# Projet de Géothermie au Carbonifère de Douai

Mémoire en réponse à la MRAe Hauts-de-France

Février 2024

Figure 3 – Extrait de l'étude de référence citée par la MRAE sur les boues de forage

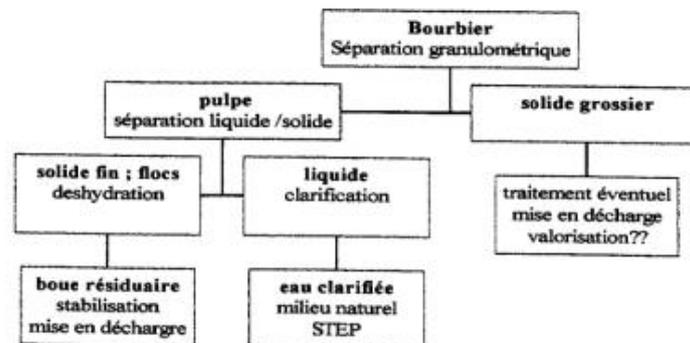
Les fluides de foration (boues de forage), nécessaires aux opérations de forages sont préparés sur site de chantier. Des additifs et polymères rentrent dans la composition de ces fluides. L'autorité environnementale recommande de :

- Préciser les propriétés physico-chimiques des additifs potentiellement utilisés en termes d'écotoxicité, de biodégradabilité et de bioaccumulation ;
- Évaluer en regard des quantités qui seront employées pour la réalisation des forages, l'impact potentiel correspondant ;
- Expliquer les mesures correctives pour y remédier.

Le projet prévoit de déshydrater les boues de forage et de rejeter l'eau dans le réseau d'eaux usées de l'usine Renault. L'autorité environnementale recommande, après avoir précisé les additifs utilisés, de définir les modalités de traitement des eaux issues des boues de forage, leurs impacts sur les milieux et les mesures associées, notamment de suivi de la qualité des eaux brutes et après traitement.

Le sujet des fluides de forage a été revu par un hydrogéologue agréé qui a approuvé le programme au regard de la réglementation et des impacts sur l'environnement. Il a émis plusieurs recommandations qui seront suivies, notamment sur la traversée de l'aquifère crayeux qui sera forer à l'eau claire, de manière à ne pas risquer de polluer la nappe. Cette nappe libre est la seule exploitée à l'aplomb du site de Douai et des forage prévus, les formations traversées jusqu'au réservoir géothermal étant pour la plupart non poreuse et non réservoir.

Le forage se poursuivra au-delà de la craie avec un programme de boue fréquemment utilisé dans le Bassin parisien où de nombreux aquifères exploités sont traversés. Il s'agira d'une boue bentonitique améliorée avec des additifs et des polymères. Ces produits de boue ne seront pas au contact d'aquifères à Douai et leur utilisation permet une bonne tenue de l'ouvrage afin d'éviter des potentiels risques d'instabilité, de venues d'eau et de créer une couche imperméable le long du forage pour limiter la diffusion de la boue dans d'éventuel milieux poreux.

Le dispositif de gestion des boues de forage prévu est conforme à celui décrit dans le document cité par la MRAE et rappelé ci-après.

Figure 5 – Modélisation multidirectionnelle de la tendance au glissement avec le logiciel FSP

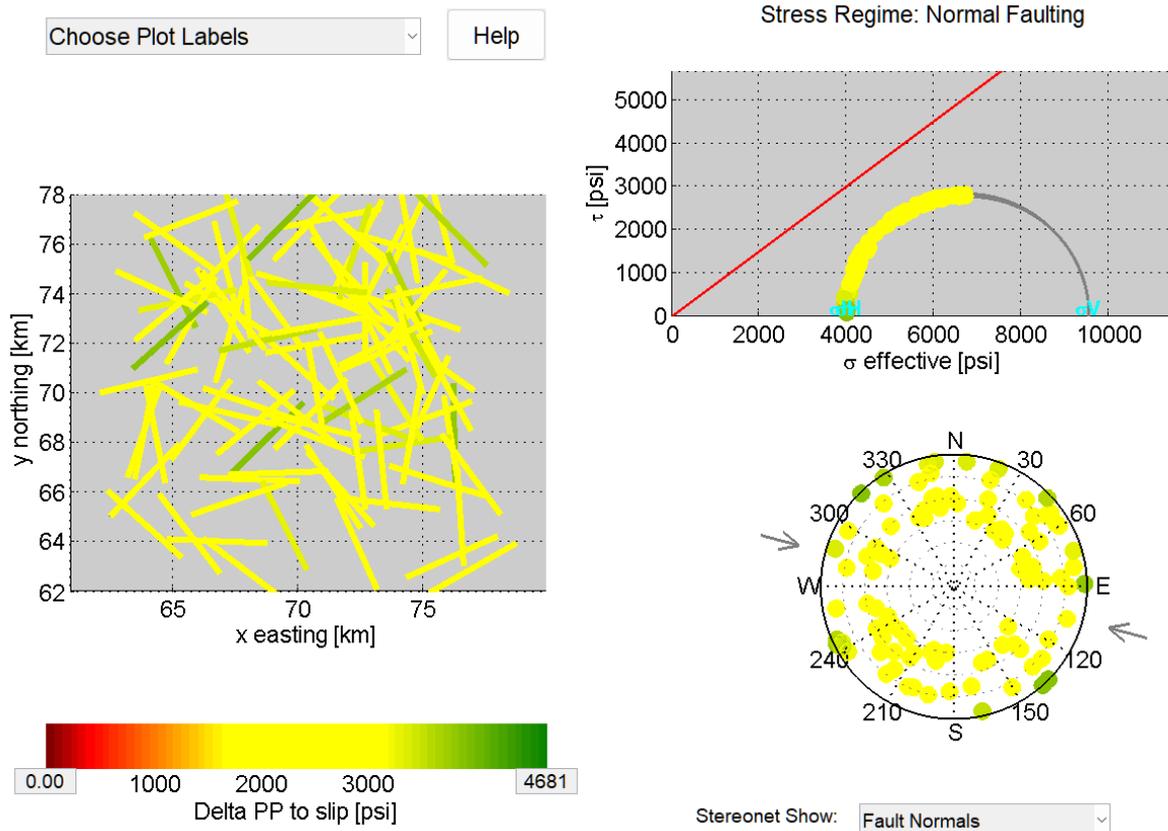
**L'autorité environnementale recommande d'évaluer la susceptibilité au glissement des différentes failles du réservoir géothermique selon la méthode de la tendance au glissement en prenant en compte toutes les directions possibles de failles, sans se limiter aux seules failles et directions identifiées.**

La question du risque de sismicité induite a été soumise à une tierce expertise menée par le BRGM. Le rapport correspondant (référéncé BRGM/RC-73350-FR) a été émis en deux temps : une première version en octobre 2023, puis **la version définitive de janvier 2024** qui tient compte de toutes les précisions qui ont pu être apportées dans l'intervalle. Trois directions de faille ont été testées dans le document remis au BRGM. Suite à l'observation de la MRAE, l'approche a été reprise avec une distribution aléatoire de 100 failles, dans toutes les directions). La conclusion déjà tirée reste valable puisque, quelle que soit la direction des failles, la surpression maximale envisagée (de l'ordre de 1000 psi) reste de l'ordre de 2 fois inférieure à celle tolérable (de l'ordre de 2000 psi).
